Modulo per la presentazione delle osservazioni per i piani/programmi/progetti sottoposti a procedimenti di valutazione ambientale di competenza statale

ID: Codice procedura (ID_VIP/ID_MATTM):10844

Impianto per la produzione di energia elettrica da fonte eolica, costituito da 6 aerogeneratori della potenza complessiva di 37,2 MW, un sistema di accumulo da 25 MW e relative opere connesse in località "Rempillo" nel comune di Pitigliano (GR).

ALLEGATO alle OSSERVAZIONI all' IMPIANTO EOLICO denominato REMPILLO nel COMUNE di PITIGLIANO (GR). Composto da n. 5 immagini e n. 5 pagine

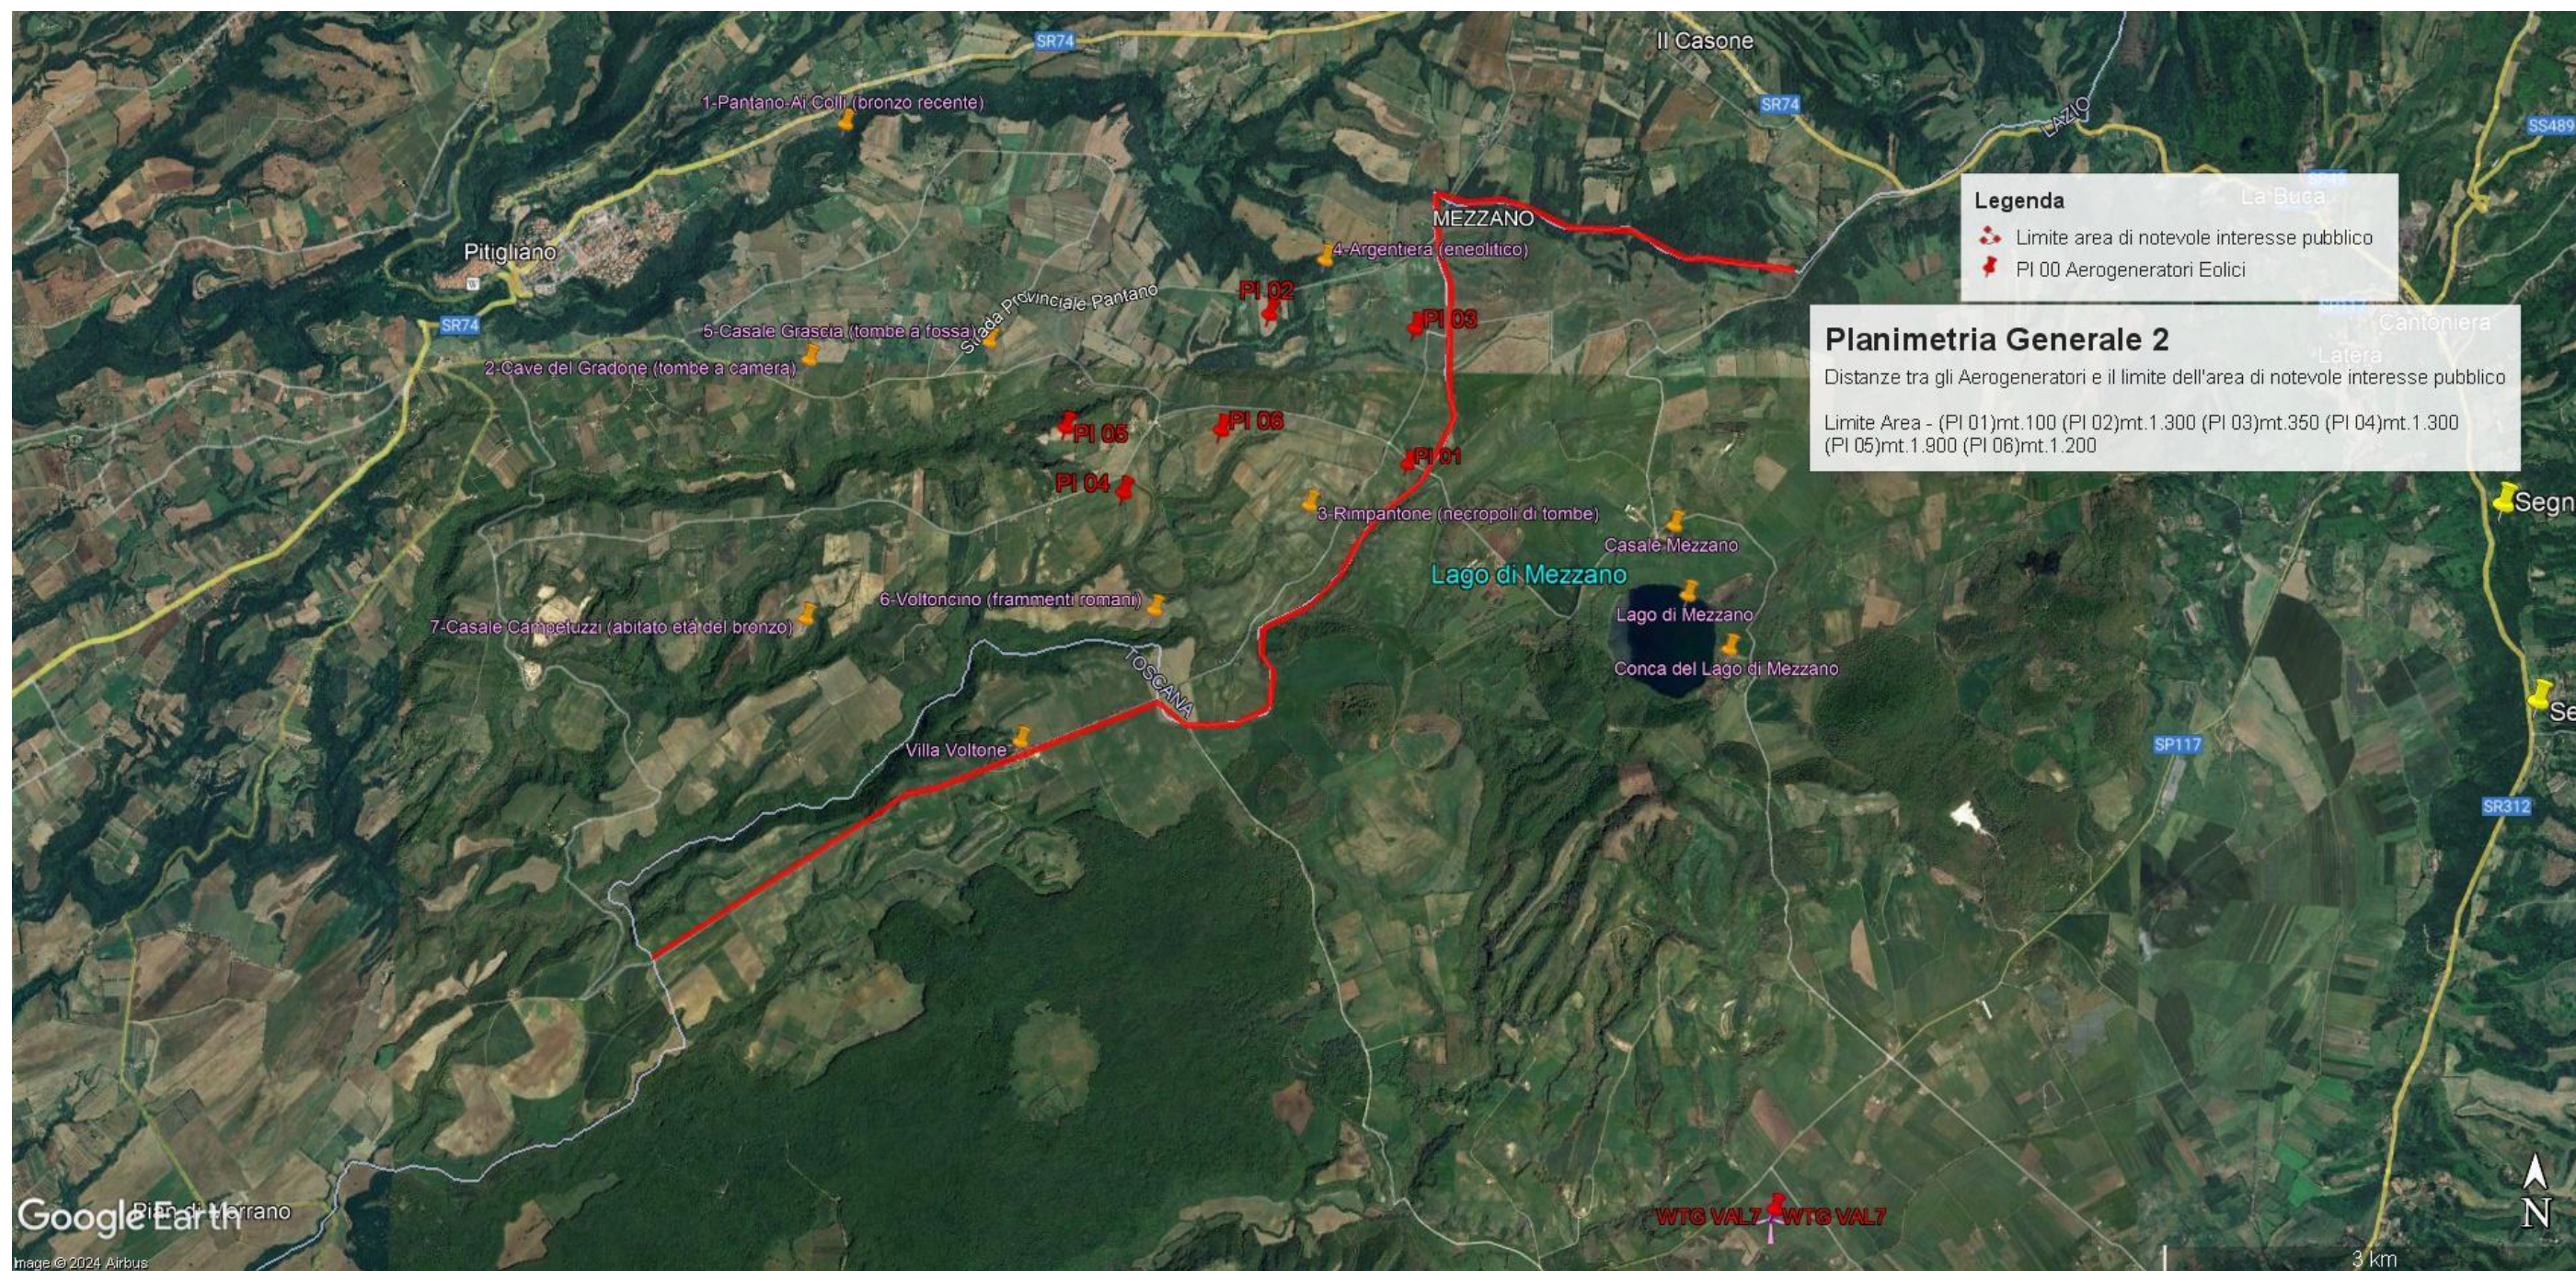
In sintesi, visti l'art. 20 comma 8 lettera c) quater del D.Lgs n 199/2021 e le Linee guida nazionali appena citate, considerato l'enorme impatto dell'impianto eolico industriale denominato "Rempillo" sulla zona paesaggistica di notevole interesse pubblico ben individuata nelle immagini n.1 e n. 2 e sui Beni Culturali evidenziati nell' immagine n. 3 dell'Allegato alle presenti Osservazioni, per la collocazione delle pale P04 e P05 direttamente all'interno del perimetro di un'area archeologica e per gli impatti anche sull'area intermedia e vasta dei pregiati territori laziali della Tuscia settentrionale e in particolare di quelli del pitiglianese ricco di emergenze agricole, naturalistiche, storiche e archeologiche del periodo etrusco ma non solo, si chiede che venga negata l'autorizzazione all'insediamento dell'impianto eolico denominato "Rempillo".

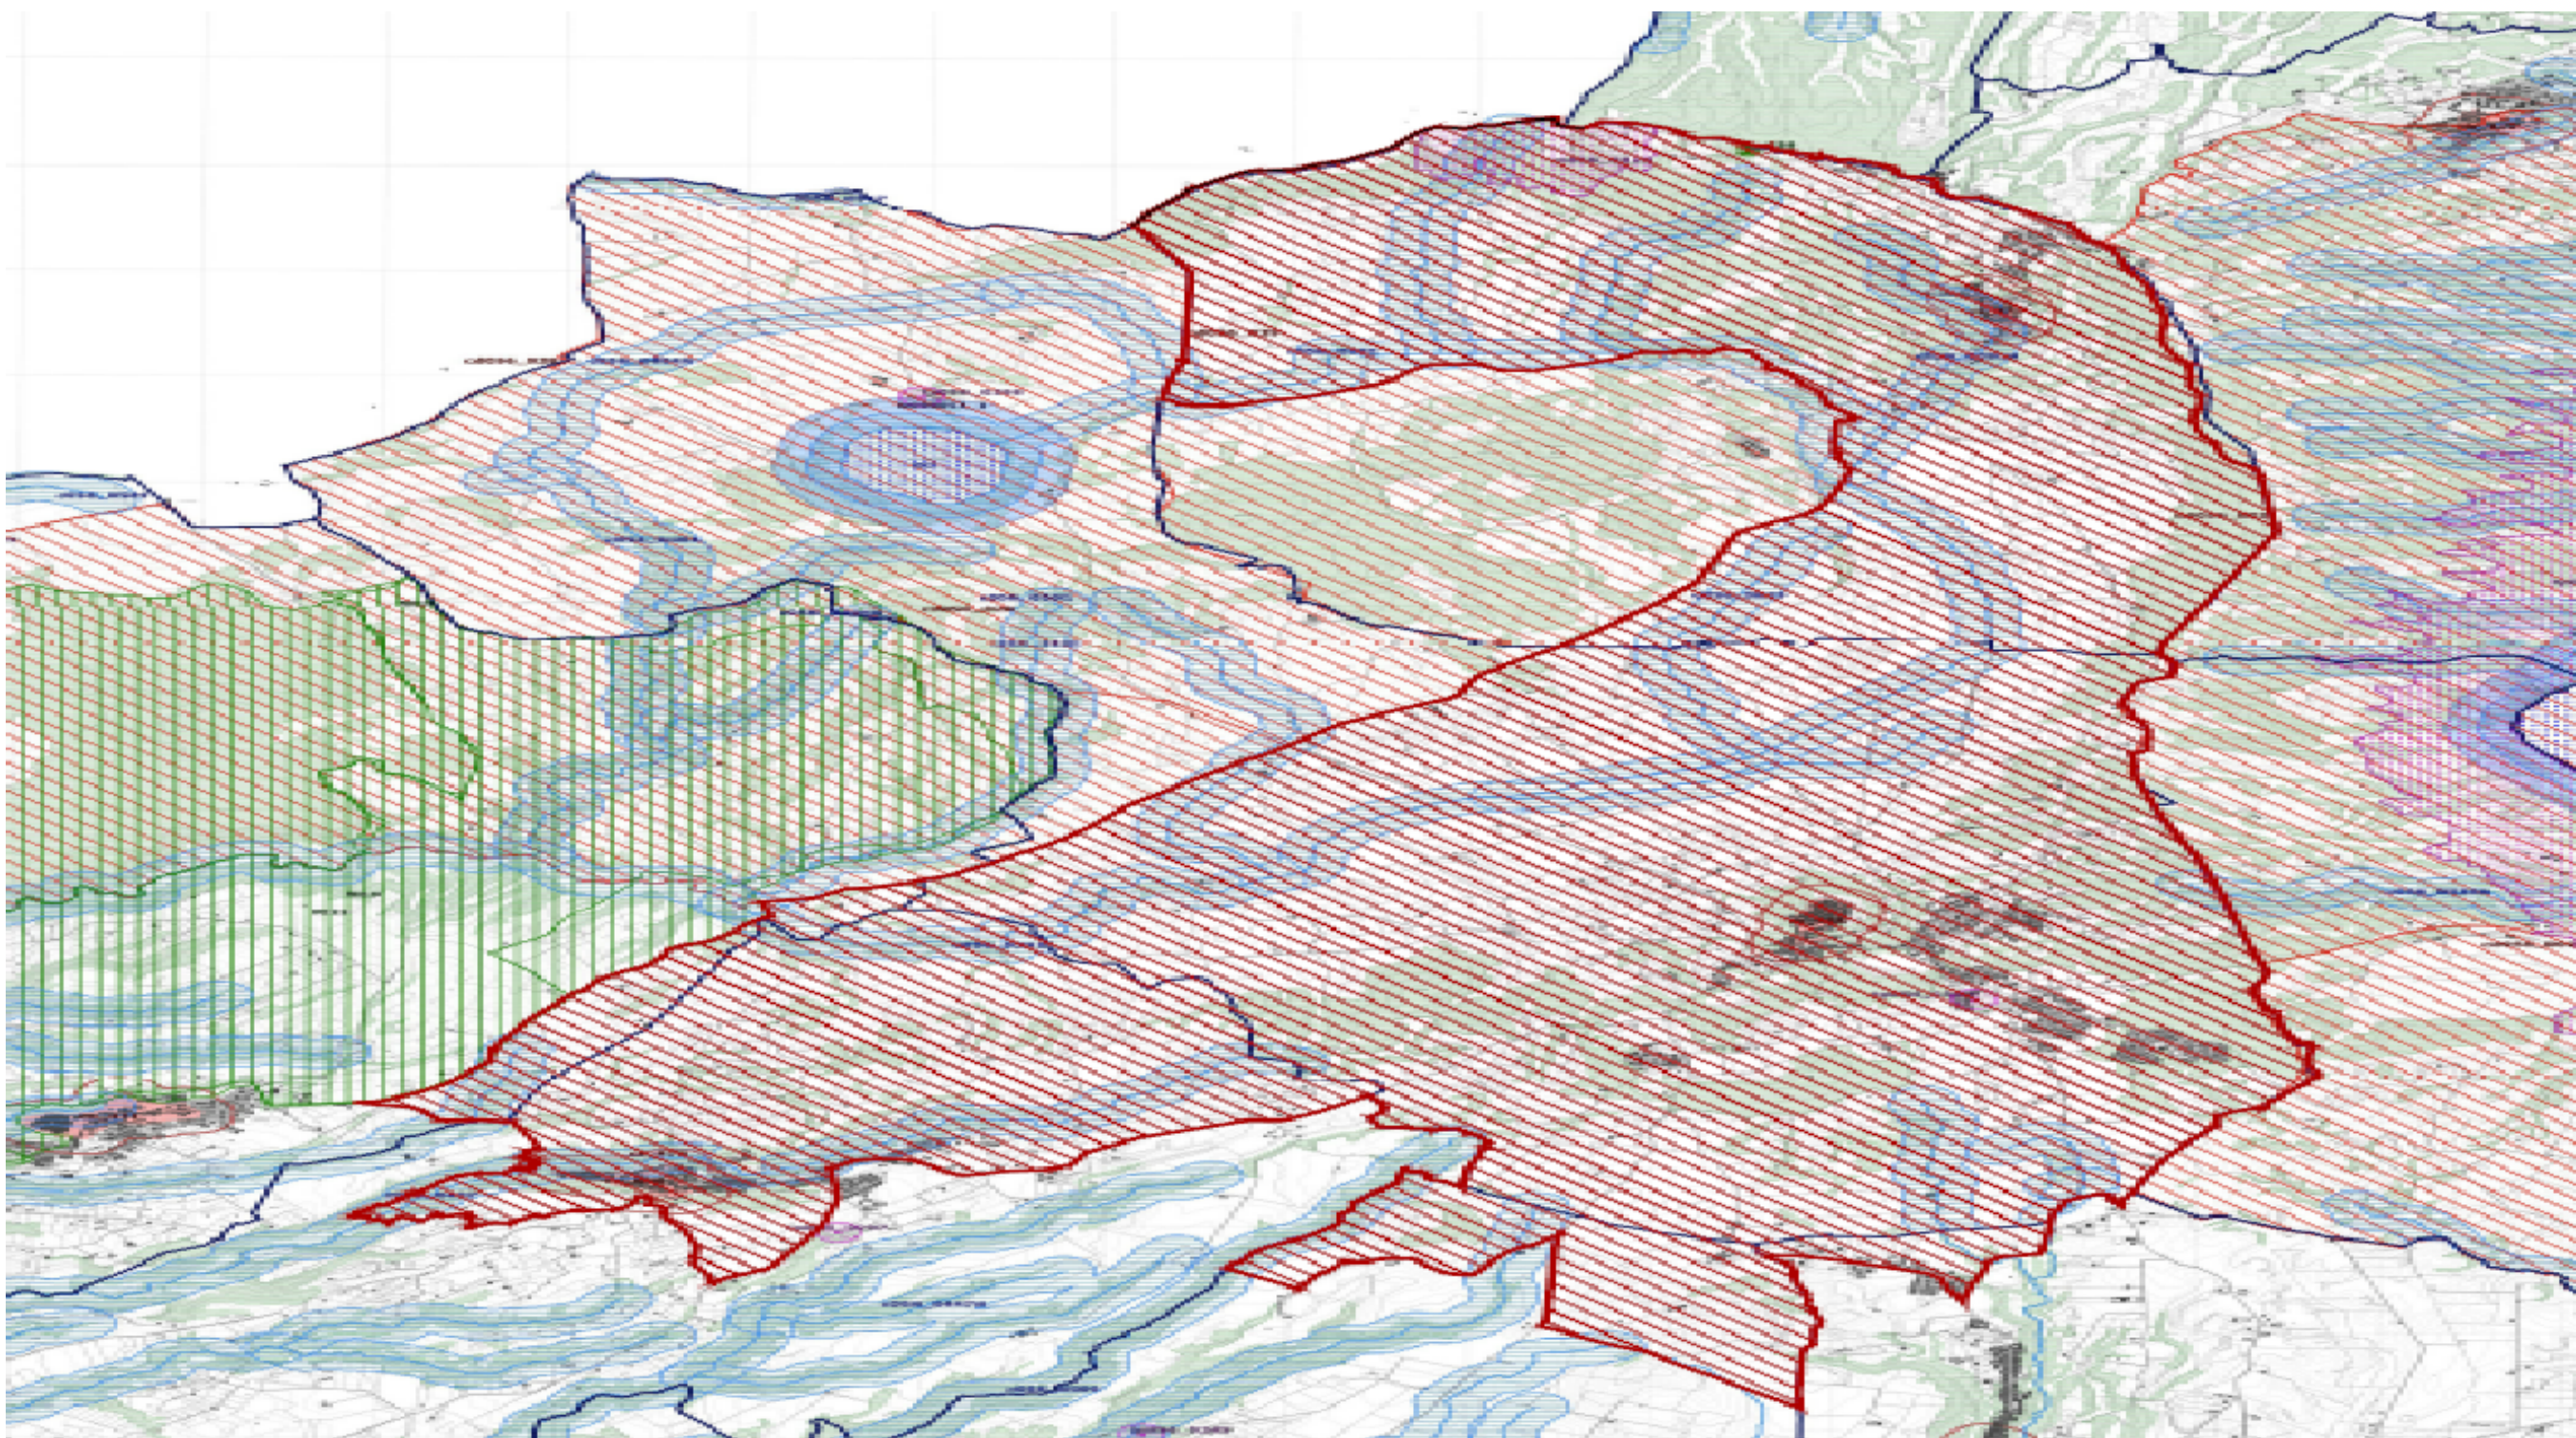
Alla luce del combinato disposto dal "vincolo sul patrimonio paesaggistico (artt. 136 e ss. e 142 del decreto legislativo n. 42/2004 e ss.mm.ii.) e sui beni culturali" (artt. 10 e ss. del decreto legislativo n. 42/2004 e ss.mm.ii.) e dal comma 8 lettera c-quarter del D.Lgs 191/2021 e ss.mm.ii si evince che, ad oggi, le aree in cui sono previsti gli insediamenti dei sei aerogeneratori dell'impianto eolico denominato "Rempillo" non sono idonee perché ricadono tutte all'interno della fascia di rispetto dei **beni paesaggistici di notevole interesse pubblico denominati "Conca del Lago di Mezzano e territorio circostante" (D.M. 22.05.1976)** comprendente anche il **vincolo "Selva del Lamone" (D.M. 22.05.1984)** tutelati dall'**art. 136 del Codice dei Beni Culturali e del Paesaggio** e in particolare un aerogeneratori (P01) è a 100 metri dal primo vincolo citato e gli altri cinque compresi in una distanza massima tra 1 km e 2 km (vedi immagine n. 1 dell'ALLEGATO). Nella fascia di rispetto dei 3 km anche la porzione di vincolo rappresentato dalla Selva del Lamone che gode di altre importanti tutele in quanto Riserva Naturale regionale (L. 394/91 e L.R. 29/97), Zona di Protezione speciale (ZPS) insieme ai Monti di Castro collegati tra loro da una Zona di Conservazione Speciale (ZSC), il sistema fluviale Fiume Fiora-Olpeta. La Selva del Lamone oltre il vincolo paesaggistico di notevole interesse pubblico che la rende area non idonea all'installazione degli impianti FER anche nelle sue fasce di rispetto dei 3 km, gode di un'altra tutela che ne rivela l'importanza di area di importanza internazionale per l'avifauna IBA (012) che viene collegata all'altra IBA (099) Lago di Bolsena attraverso la ZPS Caldera di Latera e la ZSC Lago di Mezzano che insieme sono compresi nel vincolo paesaggistico " Conca Lago di Mezzano..." e verranno uniti dal nuovo vincolo paesaggistico "*Ambito paesaggistico, geologico e geomorfologico dell'orlo della caldera di Latera e delle sue pendici interessate dai centri eruttivi periferici*" (si veda a riguardo la proposta pubblicata sul sito del MIC in data 09/08/2023 e l'immagine n. 2 dell' ALLEGATO) all'area di notevole interesse pubblico " Conca del lago di Bolsena" (D.M. 24.10.1960). Praticamente una vasta zona che per interesse paesaggistico e naturalistico oltre che storico, archeologico e identitario rappresenta un unicum nel panorama nazionale.
